OVERSENDELSE AV ENDRINGSMELDING FOR ØVRE VIKDAL KRAFTVERK

KONSESJONSSØKNAD FOR

ØVRE VIKDAL KRAFTVERK ENDRINGSMELDING ØVRE VIKDAL JUSTERINGER MIDTRE OG NEDRE VIKDAL

Vefsn kommune, Nordland Fylke

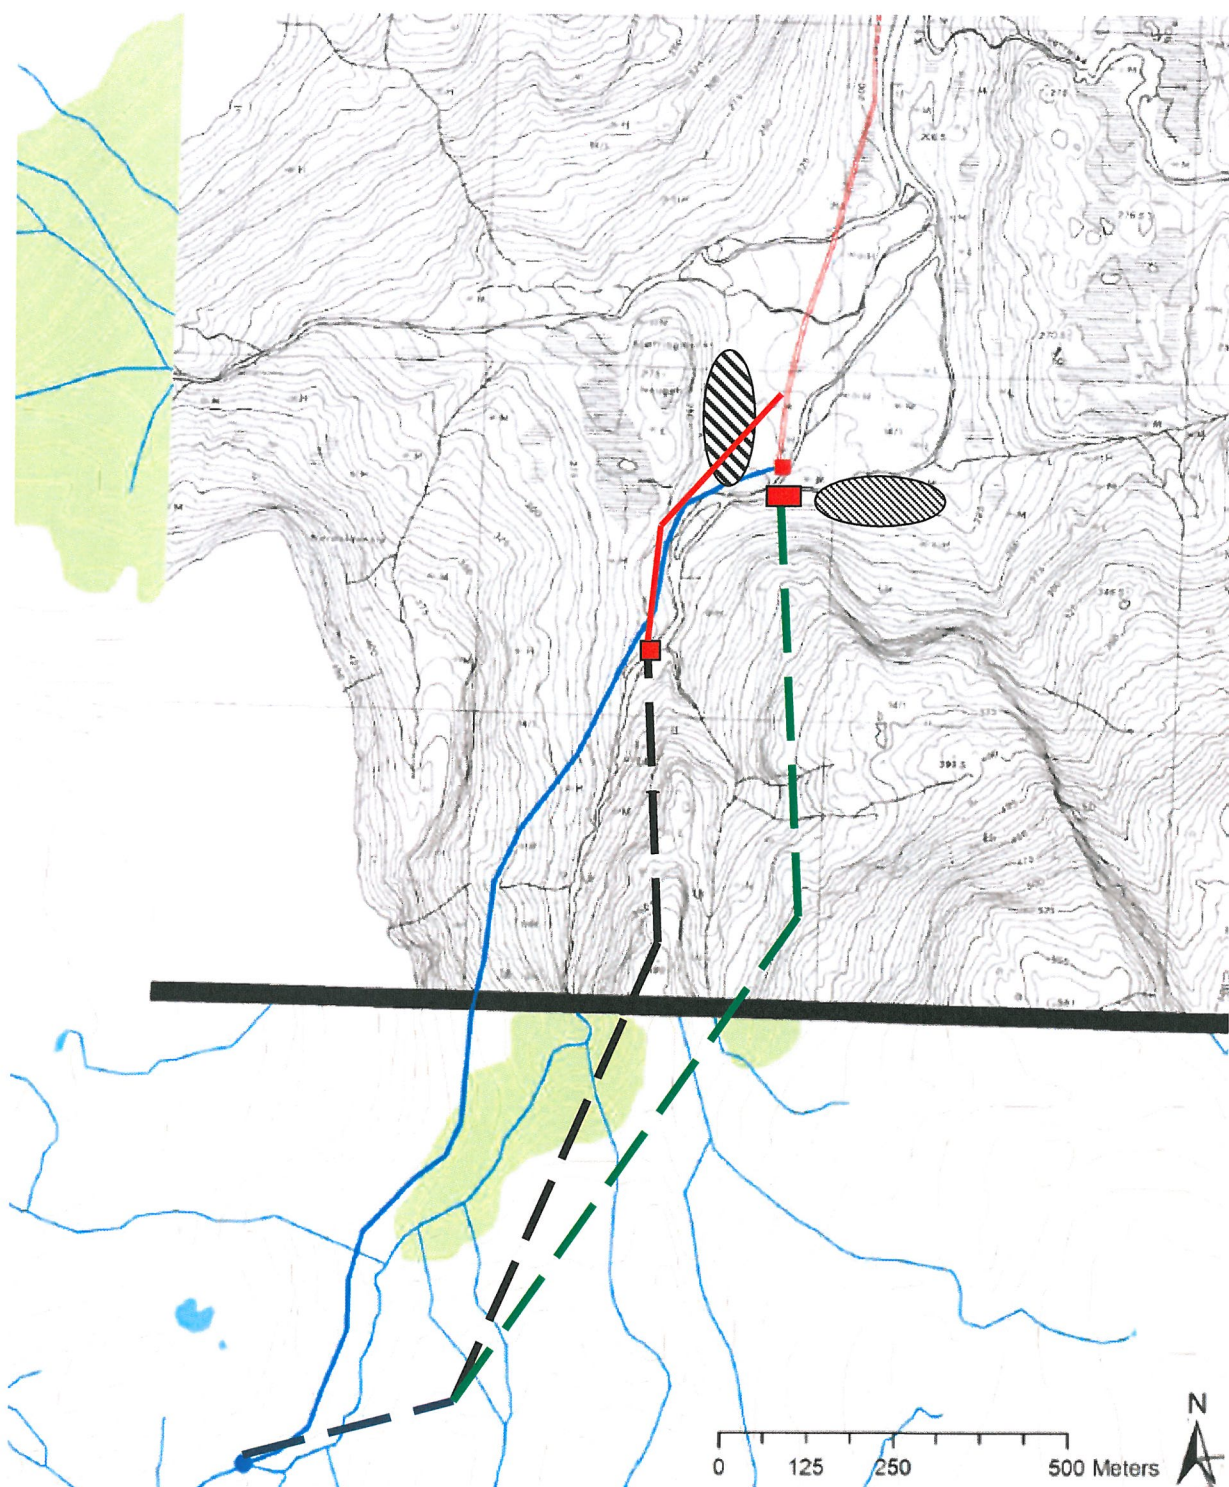
I justeringen skisseres et alternativ med inntak på et smalere parti av elva ca 100 m nedstrøms foreslåtte inntakssted. Dette gir 2-3 m mindre fall, kortere vannvei og noe mindre dam. Totalt sett ikke vesentlig forskjellig fra omsøkte alternativ. Landskapsmessig noe bedre løsning.

Justering av nedre prosjekt vil ikke influere på oppgang av fisk. Stasjonsplasseringen er like nedenfor det stedet oppgangen stopper. Strekningen ovenfor stasjonen blir påvirket ved en utbygging, men utstrekningen av den påvirkede del i forhold til total anadrom strekning tilsier at påvirkningen ikke er vesentlig.

Alternative løsninger med vannvei i fjell for Øvre Vikdal kraftverk

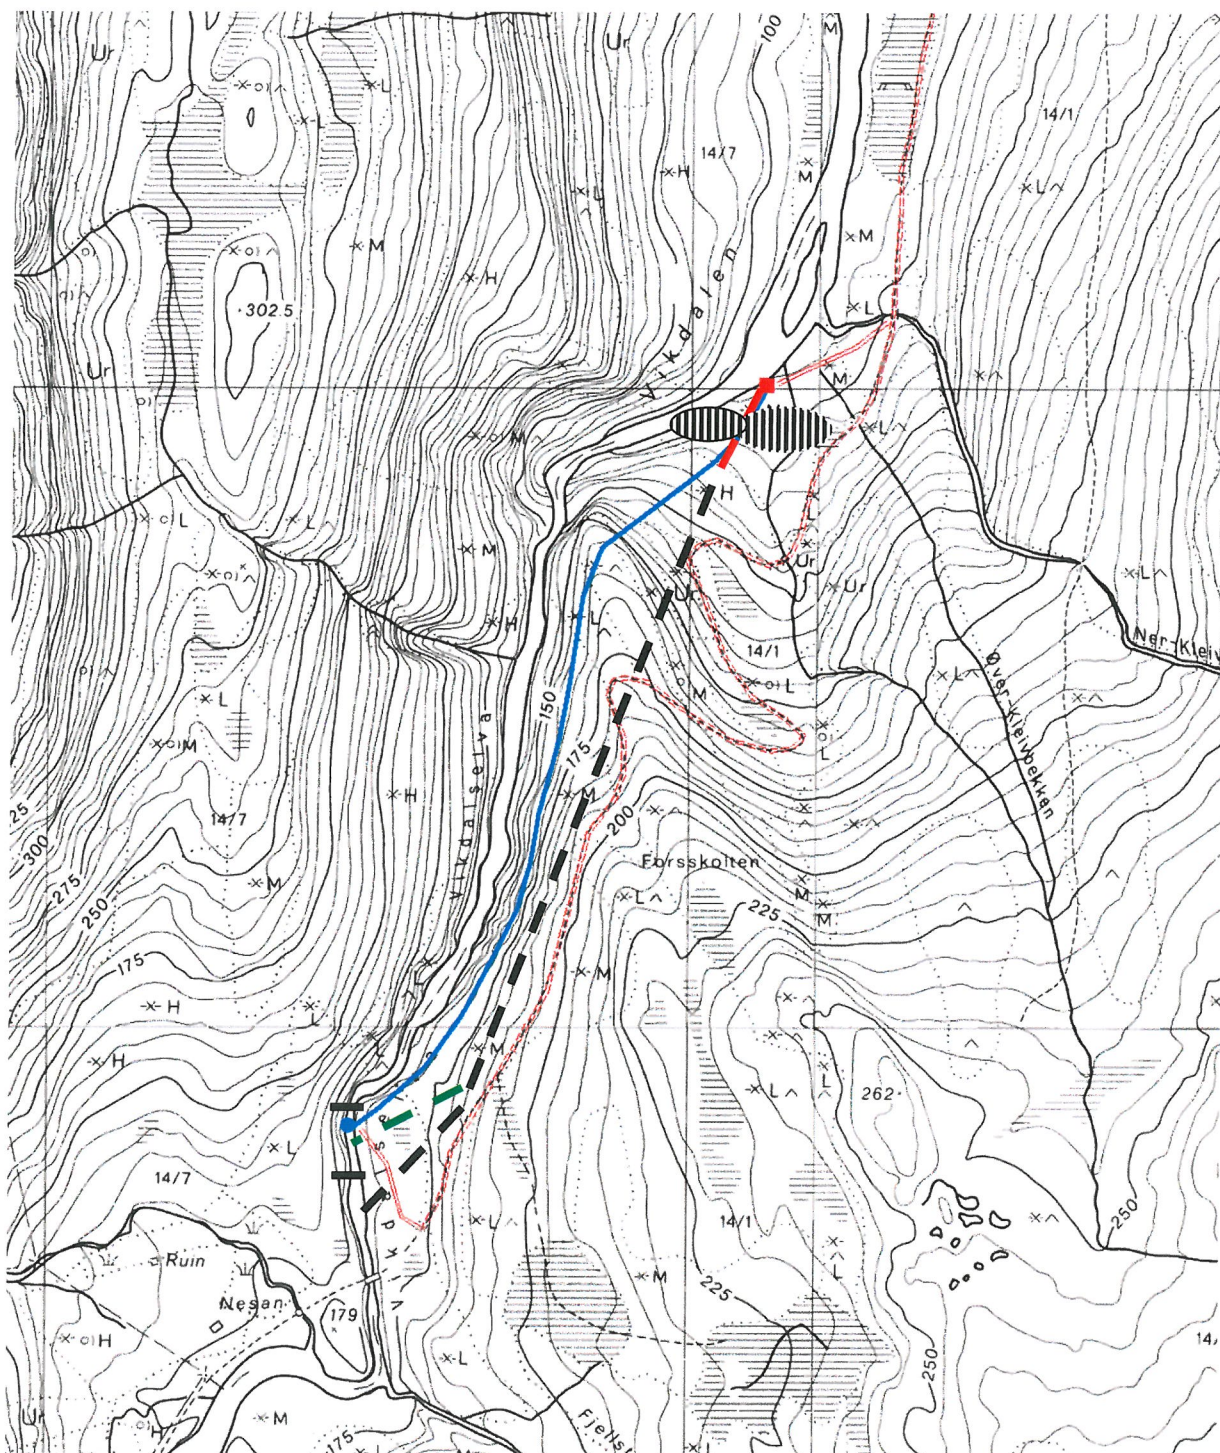
Vannvei til inntaket kan etableres i fjell i sin helhet. Det er vurdert to alternativer, et langt- og et kort-. Det lange alternativet vil ha en stasjonsplasing og et påhugg for tunnelen i samme område som opprinnelig plan. Total lengde på vannveien blir ca 1750 m. Lengden på vannveien og dimensjonen på vannveien (900 mm) gjør at vannveien med stor sannsynlighet etableres som konvensjonelt drevet tunnel i kombinasjon med boret sjakt.

Langt alternativ etableres med påhugg i lifoten ved ca kote 220. Det drives en konvensjonell tunnel med ca tverrsnitt på 16 m². Endelig tverrsnitt avgjøres i detaljplanfasen. Lengden på konvensjonell tunnel vil være avhengig av flere forhold som geologi, praktisk lengde på sjakt m.v. dette alternativet vil gi behov for deponering av ca 45 000 m³ med sprengt tunnelmasse. Deponi forutsettes etablert like utenfor påhugg langs lifoten på nord-vestsiden av elva. Alternativt langs lifoten sør for elva og øst for påhugg (se kartskisse). Begge alternativer vil gi et akseptabel landskapsmessig resultat.

I endringsmeldingen skisseres det løsning med tunnel. Driving av tunnel vil gi et behov for å deponere ca 35 000, alternativt ca 45 000 m³ sprengt tunnelmasse. Dette planlegges lokalisert til område nord-vest for påhugg til langt alternativ. Dette gjelder både kort- og langt alternativ. Et alternativ for det lange er like øst for påhugg.

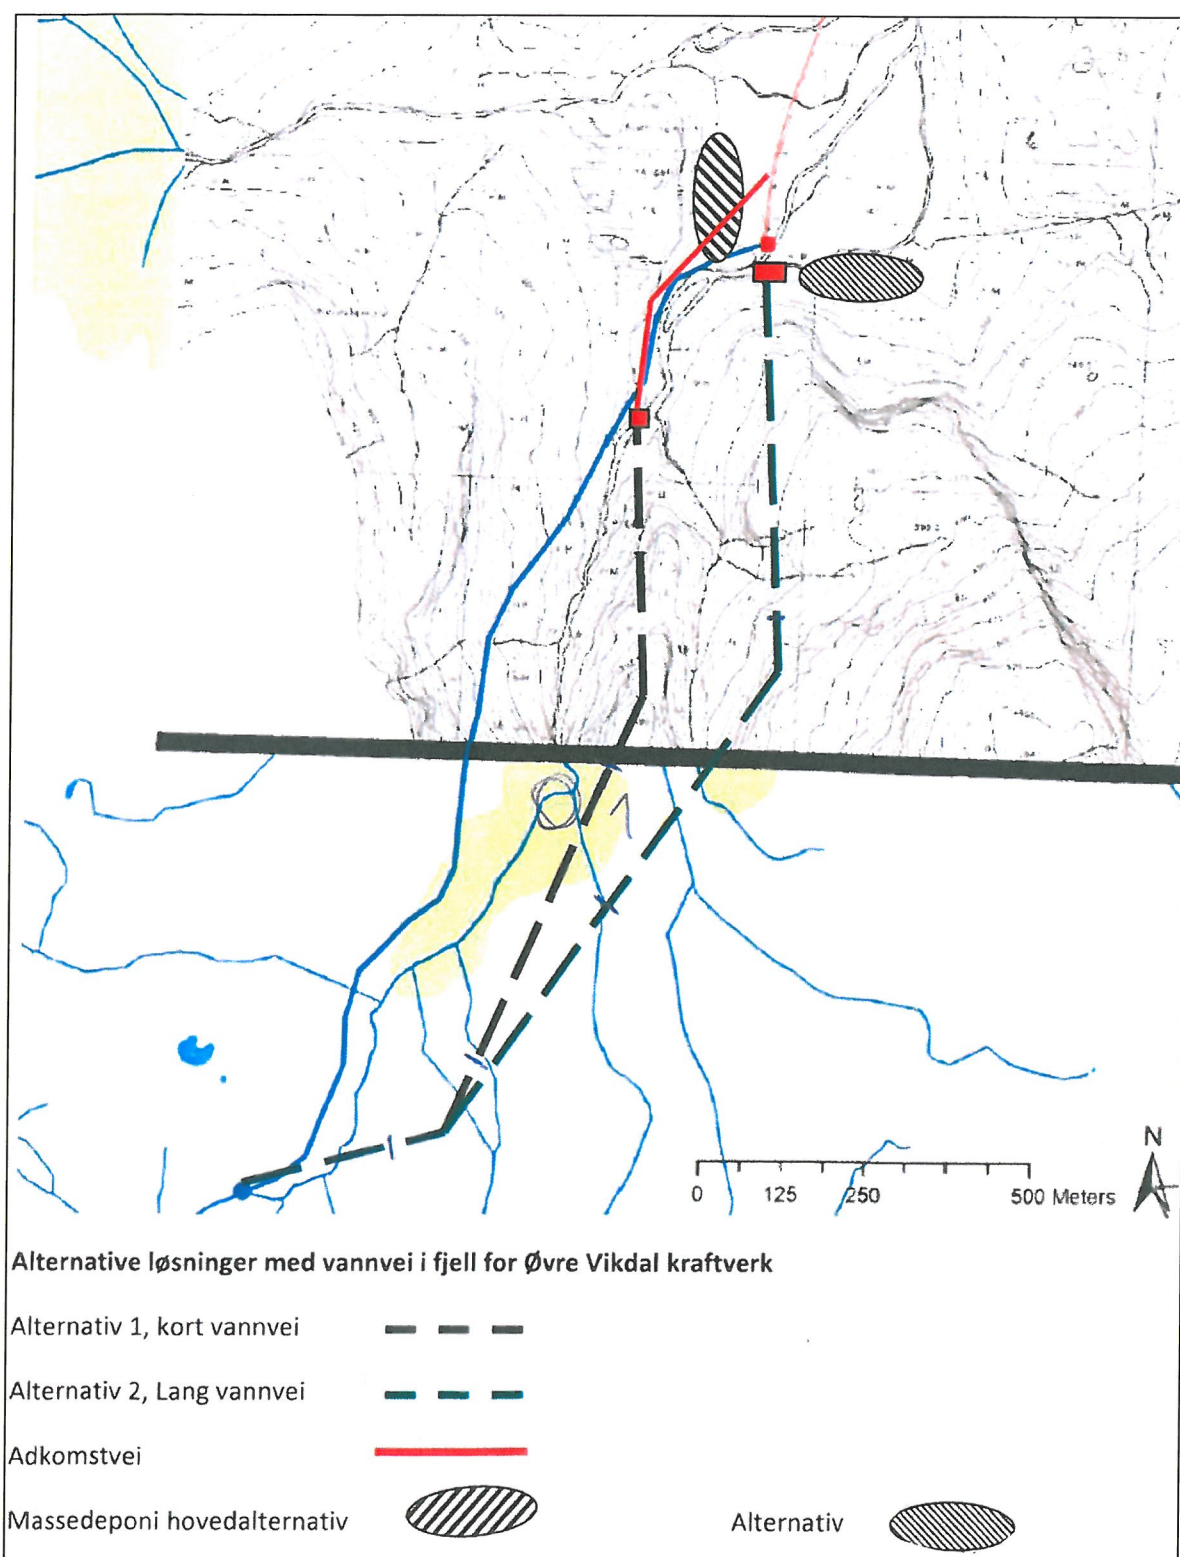
Justerte planer for lokalisering av massedeponi, atkomstvei, kraftstasjon og tunnelinnslag i forbindelse med utbygging etter hovedalternativ 1 (kort vannvei) og alternativ 2 (lang vannvei) er vist i **figur 2**. For ytterligere detaljer om tekniske planer henvises det til konsesjonssøknaden m/endringsmelding.

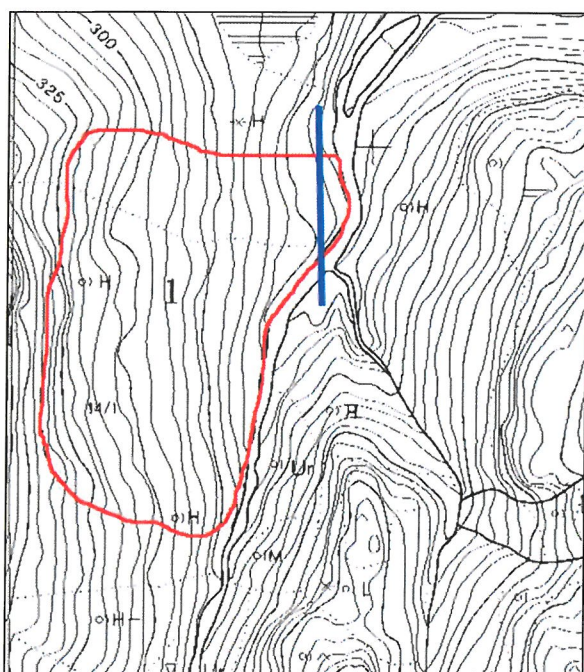
For hovedalternativ 1 vil øvre del av foreslått tilkomstvei så vidt berøre den nordøstre delen av naturtypen bjørkeskog med hogstauder (F04), avmerket som Kjerringmyrhaugen S (lok. nr. 1) med C-verdi (lokalt viktig) i BioFokus-rapport 2007-7 (se **figur 7**). I de opprinnelige utbyggingsplanene vil en vesentlig større del av denne naturtypen bli berørt av nedgravd rørtrasè.
